リサイクル燃料備蓄センター
設計及び工事の計画の変更認可申請書
(補足説明資料)

搬送台車の耐震性

令和5年3月

リサイクル燃料貯蔵株式会社

図1 設計用床応答曲線 (S_d (鉛直))

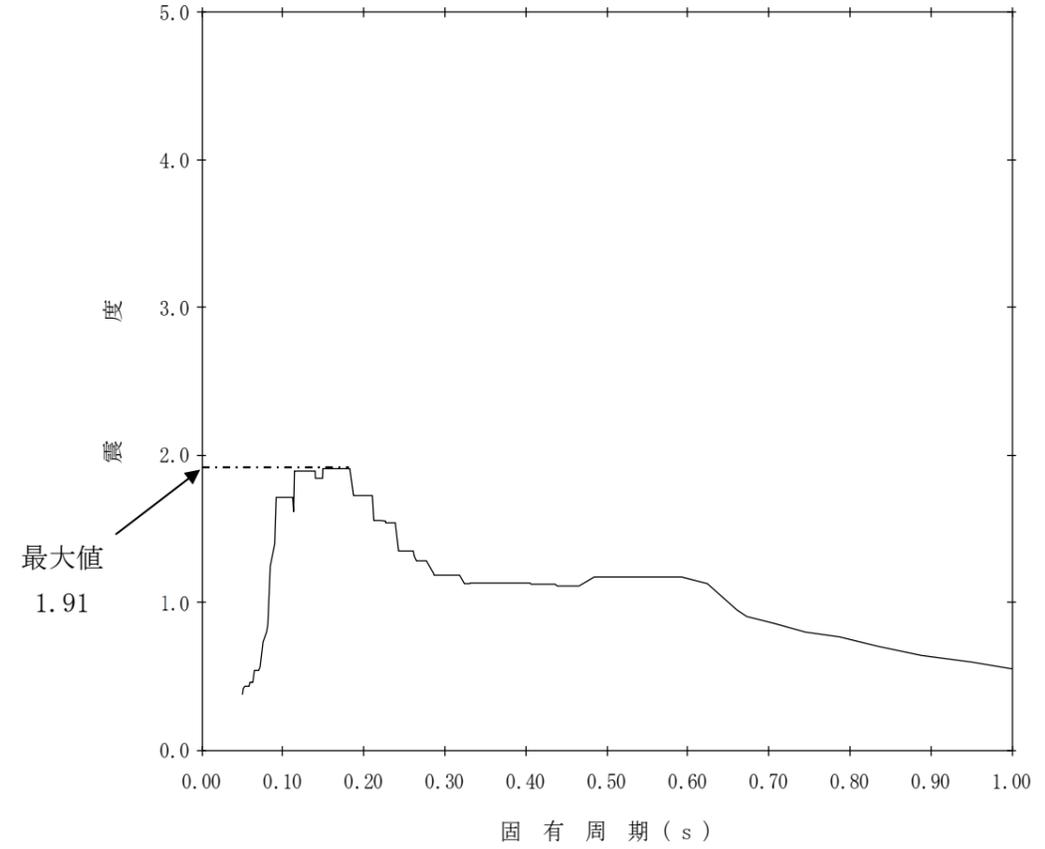
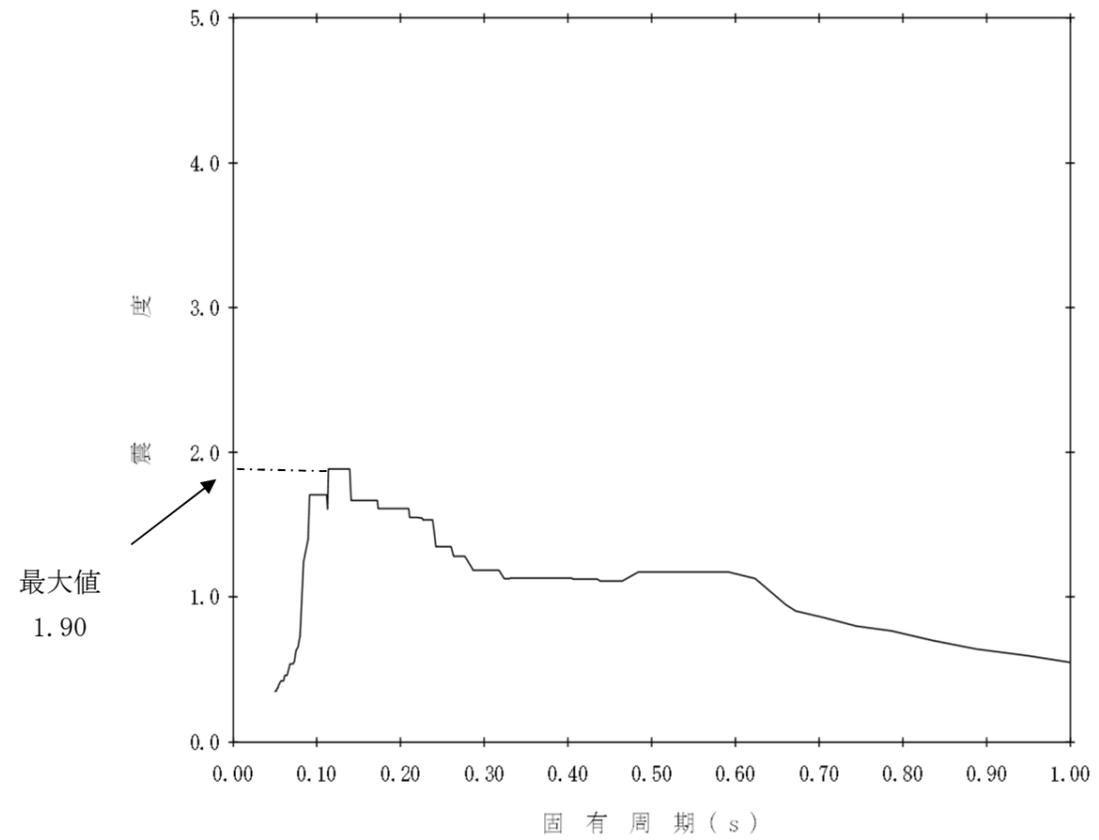
ならない。しかし、ここでは保守的に浮上状態における固有周期の算出は行わず、鉛直方向弾性設計用地震動 S_d による床面の設計用床応答曲線に2分の1を乗じたもの（図1）の最大値を設計用地震力としてその影響を評価する。

設計震度	既設工認	本変更申請
水平方向	—	変更なし
鉛直方向	0.95	0.96

変更前 (既設工認)					変更後					変更理由			
6. 計算結果															
6.1 設計条件															
機器名称	耐震設計上の重要度分類	据付場所及び床面高さ (m)	固有周期 (s)		水平方向設計震度	鉛直方向設計震度	最高使用温度 (°C)	機器名称	耐震設計上の重要度分類	据付場所及び床面高さ (m)	固有周期 (s)		水平方向設計震度	鉛直方向設計震度	最高使用温度 (°C)
搬送台車	B	使用済燃料貯蔵建屋 T.P. 16.30*1	水平方向	鉛直方向	—	C v = 0.95*2	130	搬送台車	B	使用済燃料貯蔵建屋 T.P. 16.30*1	水平方向	鉛直方向	—	C v = 0.96*2	130
注記															
*1: 搬送台車走行床面レベルを示す。															
*2: 床応答スペクトルの最大値を使用する。															
6. 計算結果															
6.1 設計条件															
機器名称	耐震設計上の重要度分類	据付場所及び床面高さ (m)	固有周期 (s)		水平方向設計震度	鉛直方向設計震度	最高使用温度 (°C)	機器名称	耐震設計上の重要度分類	据付場所及び床面高さ (m)	固有周期 (s)		水平方向設計震度	鉛直方向設計震度	最高使用温度 (°C)
搬送台車	B	使用済燃料貯蔵建屋 T.P. 16.30*1	水平方向	鉛直方向	—	C v = 0.96*2	130	搬送台車	B	使用済燃料貯蔵建屋 T.P. 16.30*1	水平方向	鉛直方向	—	C v = 0.96*2	130
注記															
*1: 搬送台車走行床面レベルを示す。															
*2: 床応答スペクトルの最大値を使用する。															
Sd-B5 の追加に伴う設計震度の変更
